泊発電所 3 号炉 審査会合説明からの主な変更点等について

令和 6 年12月24日
北海道電力株式会社

- 泊発電所 3 号炉は、2013年7月8日に原子炉設置変更許可申請を行い、プラント側に関しては2023年8月3日（第1177回）の審査会合までに地震、津波、火山等に係る条文を除き一通りご説明し、新規制基準への適合性について審査をいただいていた。
- こうした審査実績を踏まえ、地震、津波、火山等に係る内容を除き、2023年12月22日に原子炉設置変更許可申請の補正書を提出している。
- その後、地震、津波、火山等に係る条文について説明するとともに、2023年8月3日の審査会合以降も自主的な改善に取り組んできたところ。
- 本日は、これまでの審査会合で説明した内容から、審査及び設計進捗並びに自主的な改善による変更を実施していることから、こうした変更内容についてご説明する。また、発電所全体配置図に示す発電所に隣接する敷地名称の変更についてご説明する。

1.1 変更の経緯と概要 (2/4) —基準地震動Ss1の模擬地震波—

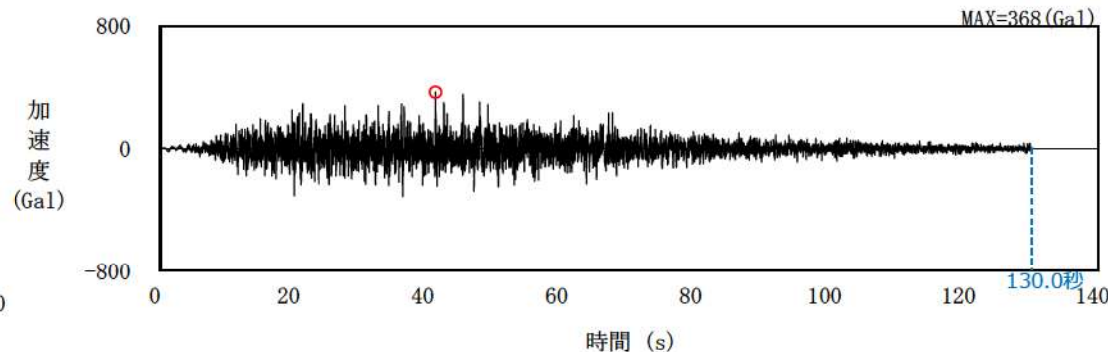
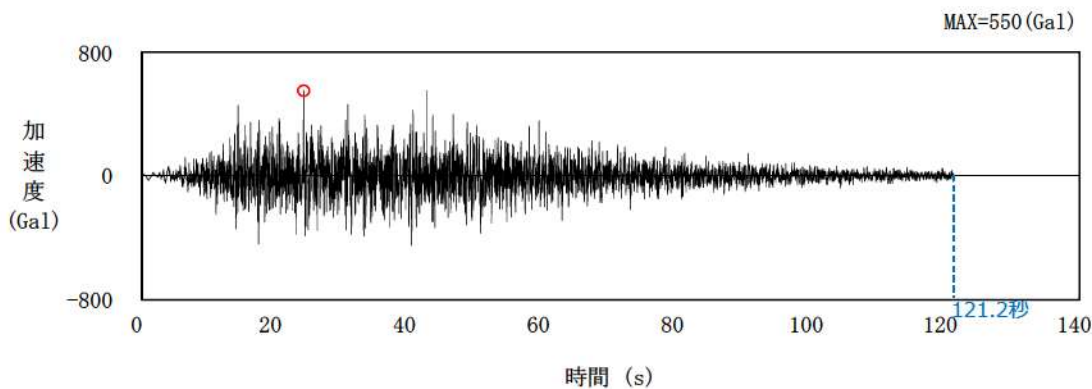
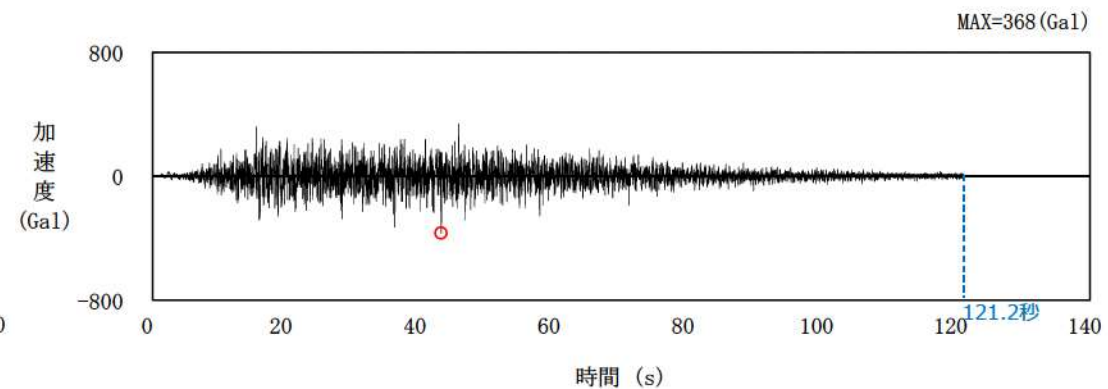
基準地震動Ss1の模擬地震波は、振幅包絡線の設定において参考としている諸元を、「F_B-2断層による地震 (M8.2, Xeq=107km)」から「後志海山東方の断層～ F_B-2断層による地震 (M8.3, Xeq=92km)」に変更したことにより、継続時間が長く設定されている。

見直し後：基準地震動Ss1の模擬地震波 (継続時間：130.0秒)

見直し前：基準地震動Ss1の模擬地震波 (継続時間：121.2秒)

1.1 変更の経緯と概要 (3/4) —基準地震動Ss1の設計用応答スペクトル—

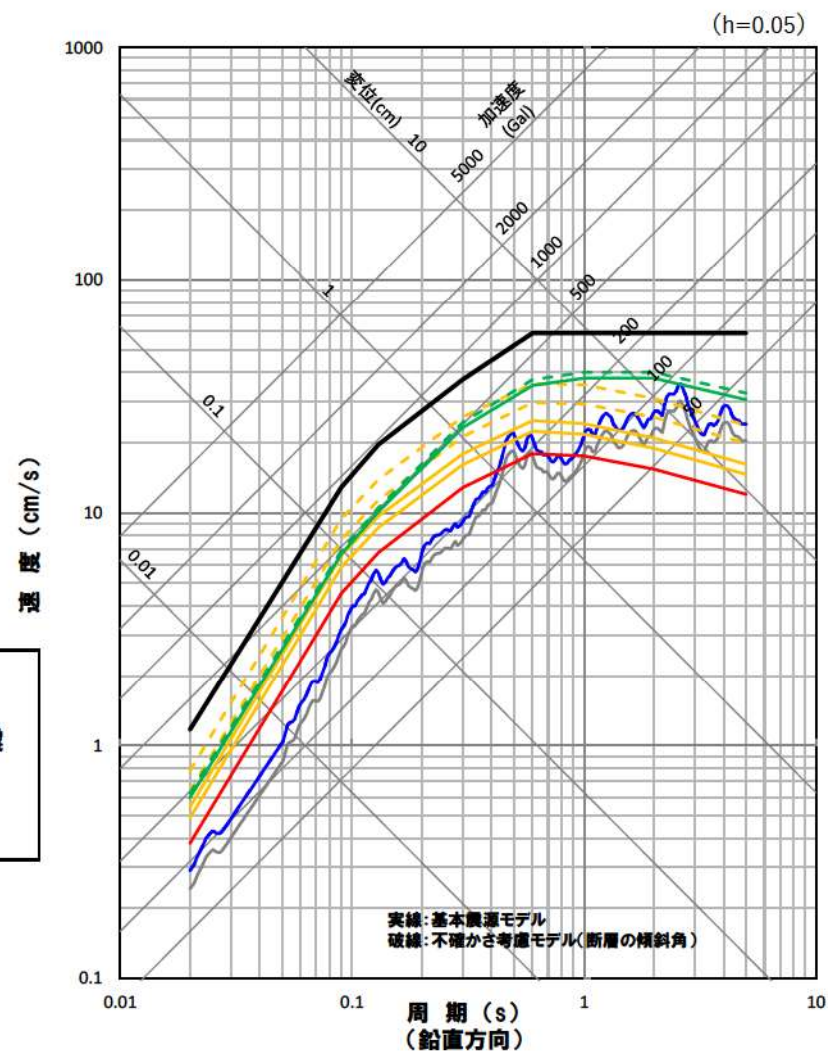
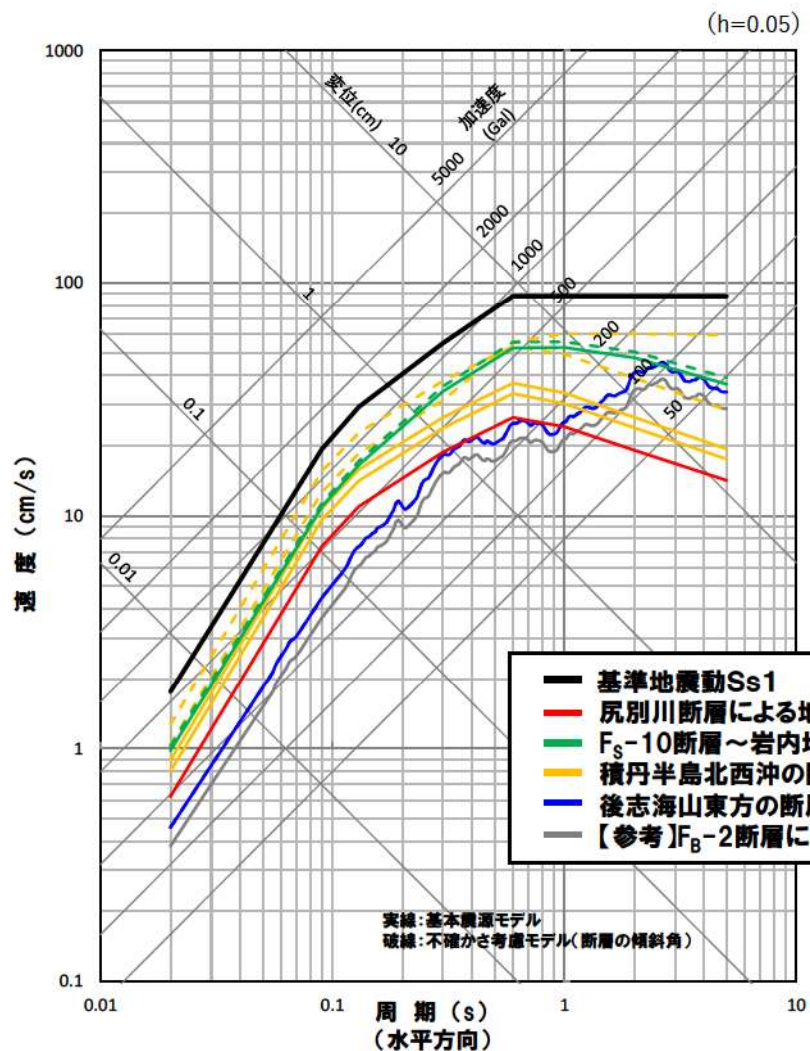
「後志海山東方の断層～F_B-2断層による地震」の応答スペクトルに基づく地震動評価結果は、第1157回審査会合（2023年6月9日）において説明した応答スペクトルに基づく手法による基準地震動（基準地震動Ss1）の設計用応答スペクトルに包絡されていることから、基準地震動Ss1の設計用応答スペクトルに変更はない。

1.1 変更の経緯と概要 (4/4) —確率論的地震ハザード—

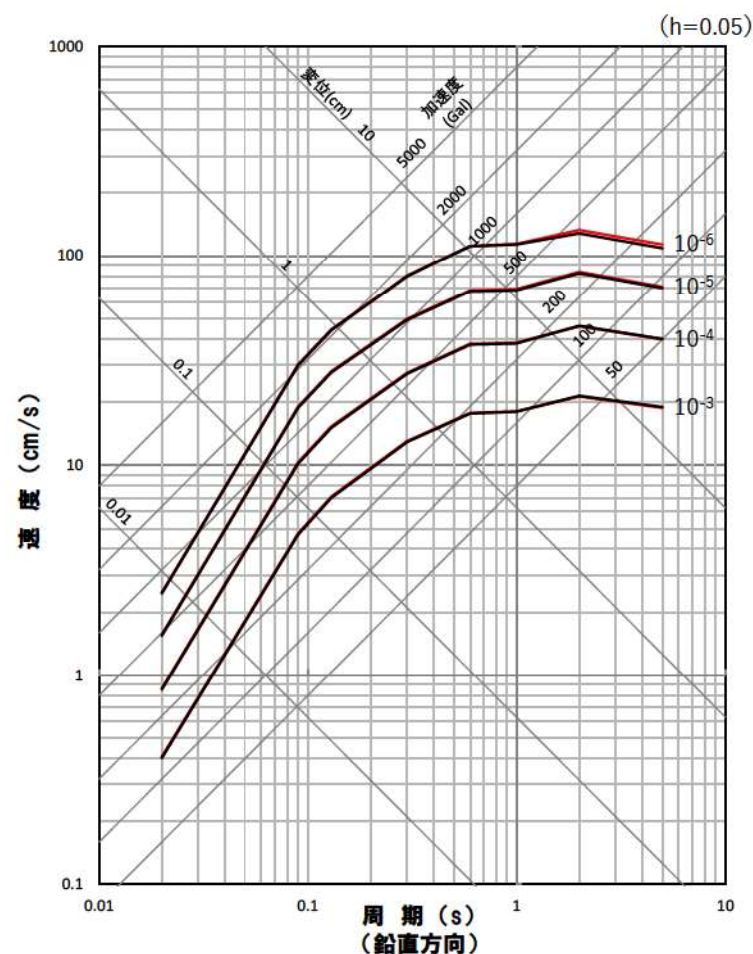
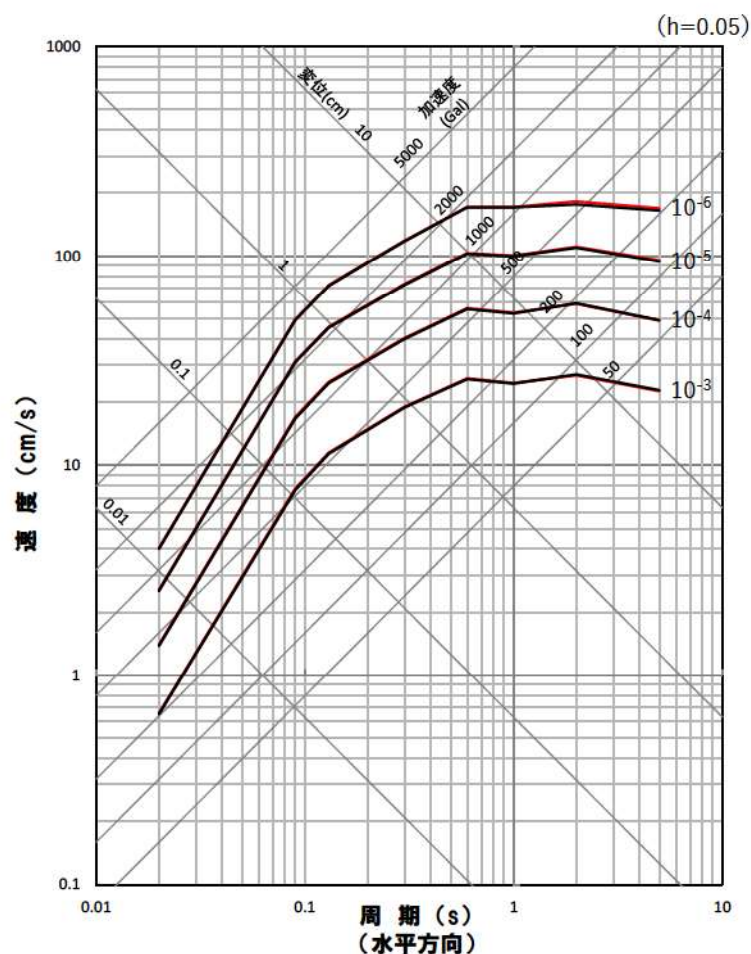
- 「後志海山東方の断層～F_B-2断層による地震」を考慮した一様ハザードスペクトルを以下に示す。また、「F_B-2断層による地震」を考慮した一様ハザードスペクトル（第1204回審査会合（2023年11月17日））も併せて示す。
- 「後志海山東方の断層～F_B-2断層による地震」を考慮した一様ハザードスペクトルは、「F_B-2断層による地震」を考慮した一様ハザードスペクトルとほぼ一致する。

図2-1 保管場所及びアクセスルート図

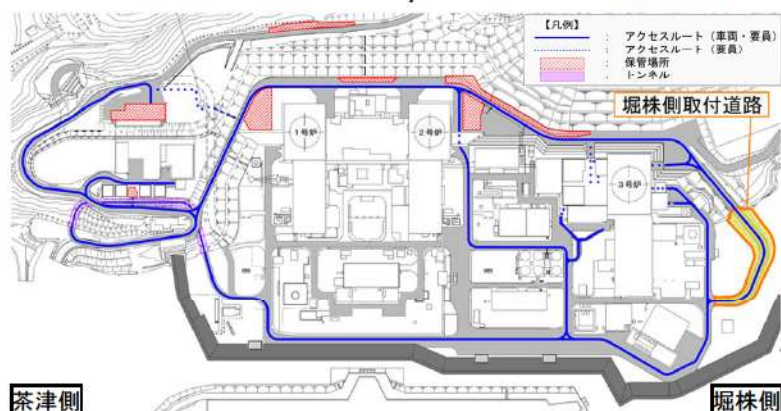
- 図2-1に示すアクセスルートのうち、堀株側における31m盤エリアから10m盤エリアまでのアクセスルート（黄色着色箇所）について、地震時におけるアクセスルート確保の信頼性を向上させるため、セメント改良土を液状化対象層である埋戻土に支持させる構造からMMRを介して岩盤に支持させる構造に変更することとした。（変更詳細を図2-2及び表2-1に示す。）
- 上記ルートは、人工構造物であることを踏まえ、アクセスルートの周辺斜面及び敷地下斜面ではなく、アクセスルートの構築物として位置付けることとし、名称を「堀株側盛土斜面」から「堀株側取付道路」に変更する。

図2-2 堀株側取付道路の構造及び形状の変更

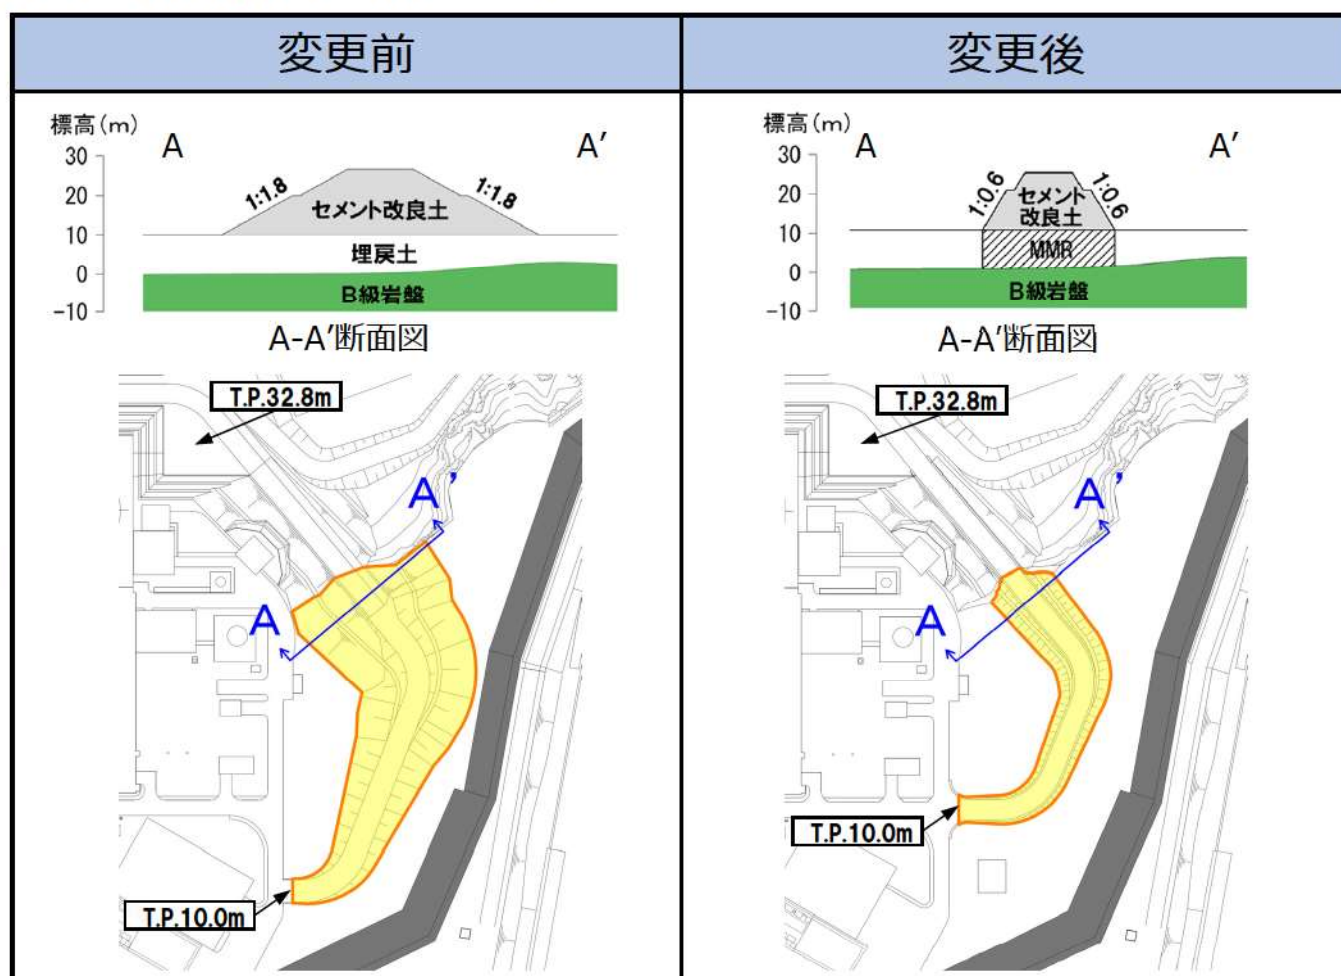
項目	変更前	変更後
仕様	セメント改良土	セメント改良土 (直下の埋戻土はMMR置換)
法面勾配	1:1.8	1:0.6
延長	約215m	約180m
幅員	10.0m	10.0m
縦断勾配	8.6%	9.0%※
曲率半径	R30m	R30m

※：車両が登坂可能な勾配である12%を下回るため、可搬型設備の通行性に影響はない。

図2-3 モニタリングポスト7の代替の可搬型モニタリングポストの設置位置の変更

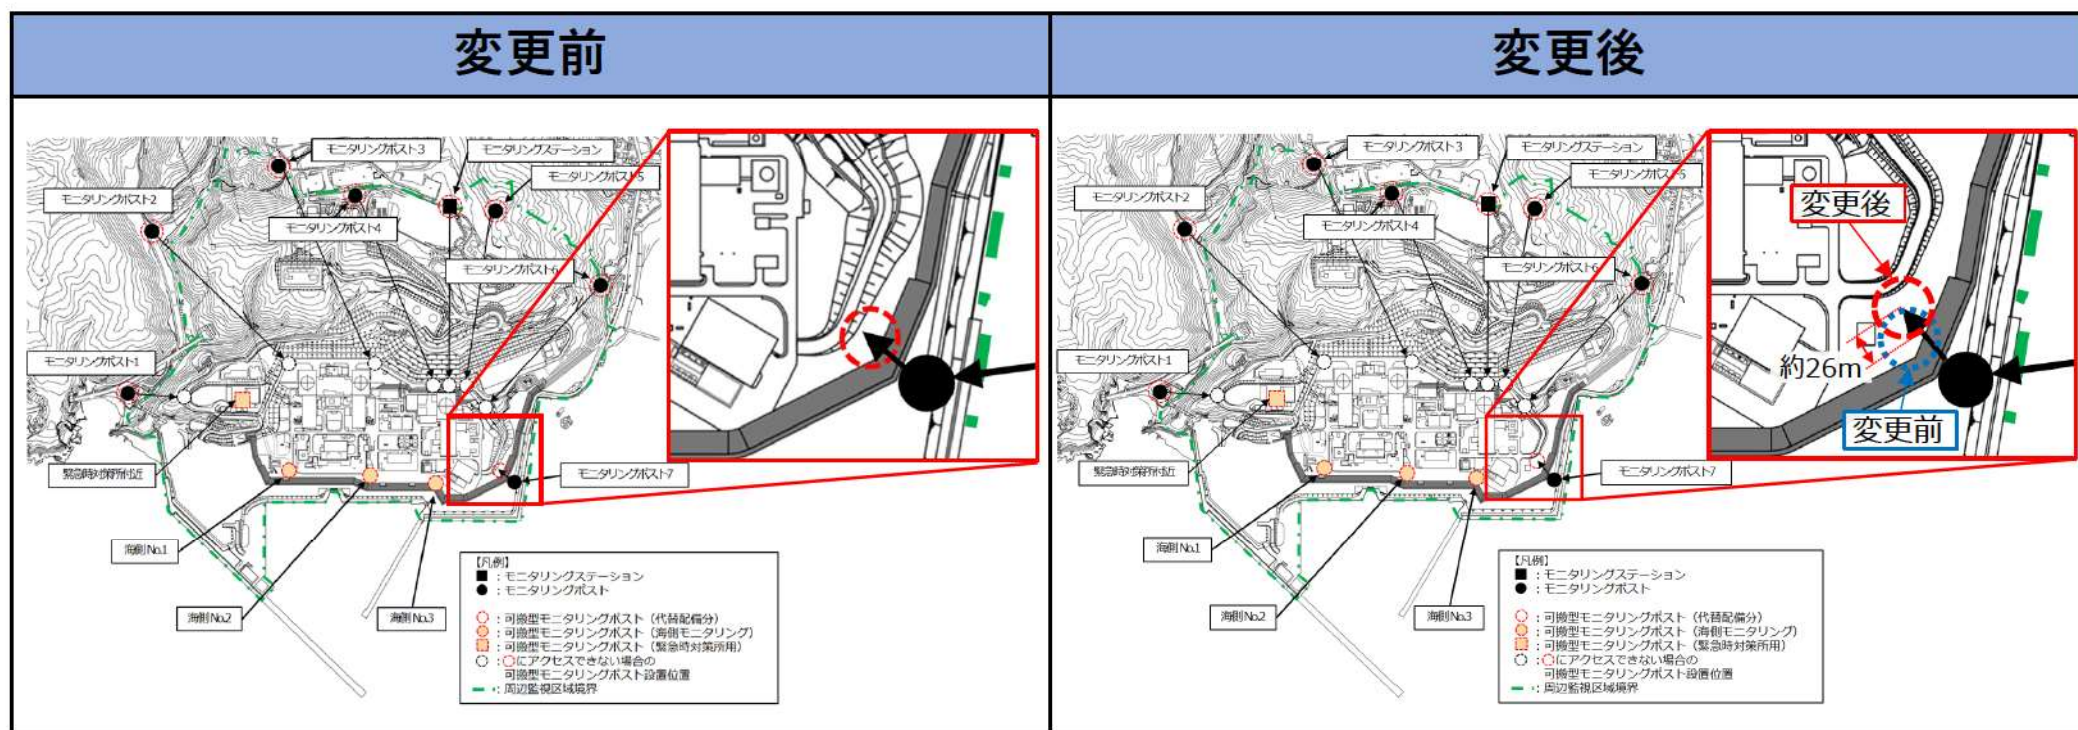
- モニタリングポスト7の代替の可搬型モニタリングポストの設置位置について, 変更前後の図面を図2-3に示す。
- 当該可搬型モニタリングポストの設置位置が約26m変更となることに伴い, 補足説明資料において可搬型モニタリングポストの位置を入力パラメータとして評価を行っている項目の再評価を行った。
- 評価内容と評価結果の変更前後を次ページに示す。

- 可搬型モニタリングポストの位置を入力パラメータとしている評価として、可搬型モニタリングポスト設置場所におけるブルームの検知性及び可搬型モニタリングポストのレンジについて再評価を実施した。評価結果の変化について下表に示す。
- いずれの評価においても、モニタリングポスト7の代替の可搬型モニタリングポストの変更後の位置における評価結果は、変更前の位置における評価結果と同オーダーであり、これまで説明済みの最も厳しい評価値より厳しい結果にならなかったことから、基準適合に対する設計方針に変更がないことを確認した。

3.2 竜巻影響エリアの変更に伴う評価結果と各条文への影響について

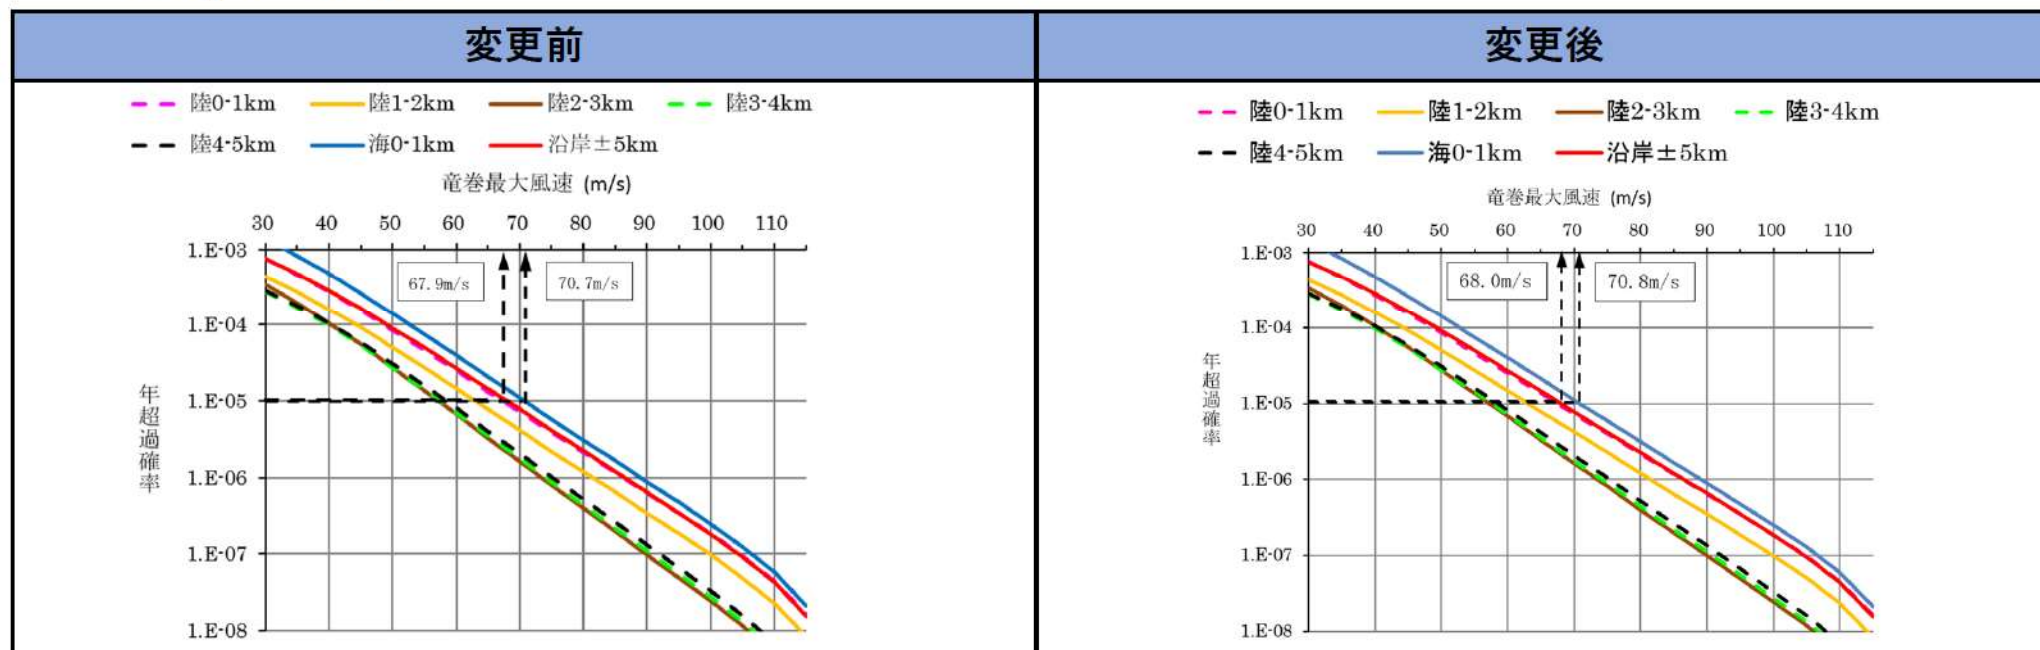
- 竜巻最大風速のハザード曲線による最大風速 (V_{B2}) の算出において設定する竜巻影響エリアは、津波防護施設も含めた評価対象施設等を包絡する円形のエリアを設定している。
- 防潮堤堀株側端部について、すべり安定性を確保するため、構築材料をコンクリートに変更するとともに、防潮堤（端部）として津波防護施設としたことから、竜巻影響エリアについて、防潮堤（端部）を包絡する新たな円形エリアに見直す。

- 竜巻最大風速のハザード曲線による最大風速 (V_{B2}) について再評価を行った結果は以下の通り。
 - ① 竜巻検討地域を1km幅に細分化したハザード曲線をそれぞれ比較した場合、海岸線から海側1kmまでのケースが最大であり、風速は70.7m/sから70.8m/sに増加した。
 - ② 海岸線から海側および陸側にそれぞれ5kmの領域を対象としたケースについては、風速は67.9m/sから68.0m/sに増加した。

- 過去に発生した竜巻による最大風速 (V_{B1}) 92m/sは、竜巻影響エリア拡大の影響を受けないため変更はない。
- 基準竜巻の最大風速 (V_B) は、 V_{B1} と V_{B2} を比較し大きいものを採用することから、92m/sから変更はない。
- 竜巻影響エリア変更に伴う再評価結果を踏まえ、各条文への影響有無を確認した結果、第6条(その他外部事象)及び第60条(監視測定)の審査とりまとめ資料の補足説明資料に今回の評価結果を反映する ($V_{B2} = 70.7\text{m/s} \Rightarrow 70.8\text{m/s}$) ものはあるものの、設計竜巻の最大風速も変更が無いことから、各条文とも基準適合に対する設計方針の変更はない。また、竜巻影響エリアのように評価範囲を変更する条文はない。

4.1 循環水ポンプ建屋の形状変更の経緯と概要（1/2）

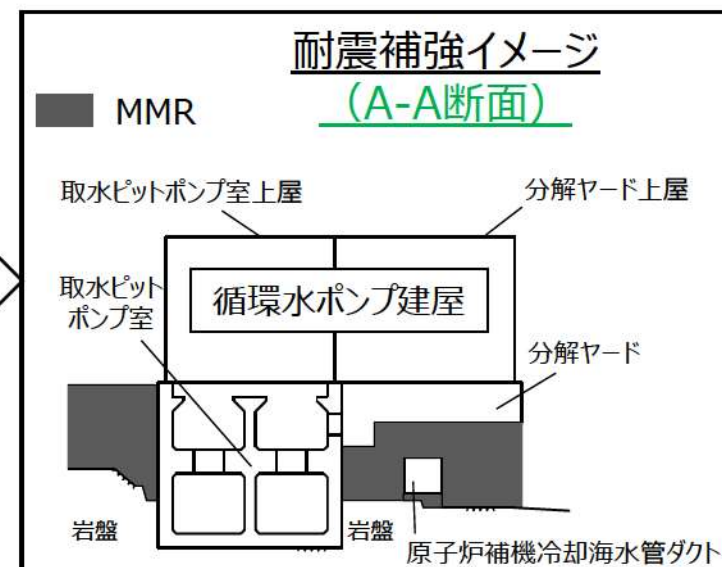
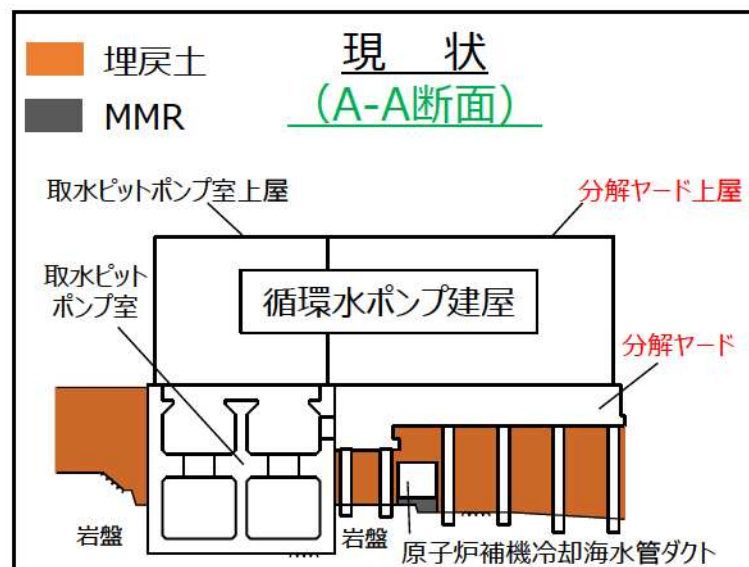
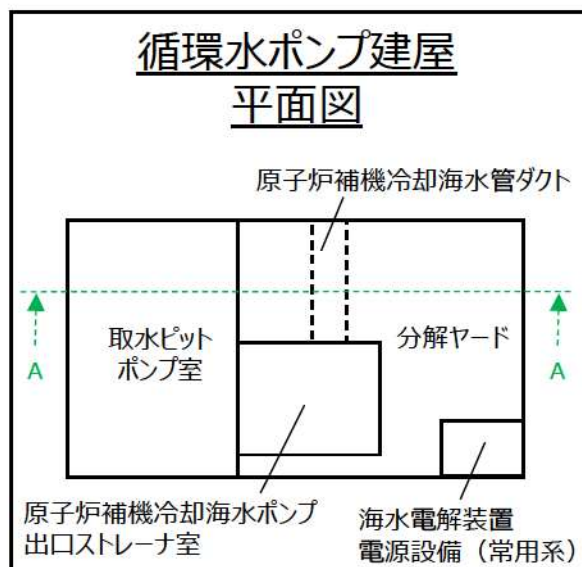
- 岩着支持構造の防潮堤を設置することにより、地下水の海への流れが遮断され、敷地内の地下水位が地表面付近まで上昇する恐れがあることから、周辺に埋戻土が配置される屋外重要土木構造物に対して、液状化の影響を考慮した場合においても当該施設の機能が損なわれないように設計する方針とした。（第1055回審査会合（2022年6月23日）泊発電所3号炉 地震による損傷の防止（地下水位の設定））
- 循環水ポンプ建屋のうち「取水ピットポンプ室」等は、Sクラスである原子炉補機冷却海水系が設置されている屋外重要土木構造物であり、**液状化の影響を考慮した場合においても機能が損なわれない設計とする必要がある。**
- これらの屋外重要土木構造物の耐震性確保の観点から、**周辺地盤の埋戻土について、MMR（マンメイドロック（コンクリート））に置換することとした。**
- 本置換工事方法として、循環水ポンプ建屋のうち「分解ヤード」及び「分解ヤード上屋」を一時的に撤去するとともに、分解ヤードの地下部のMMR化、分解ヤード及び分解ヤード上屋を再構築することとした。
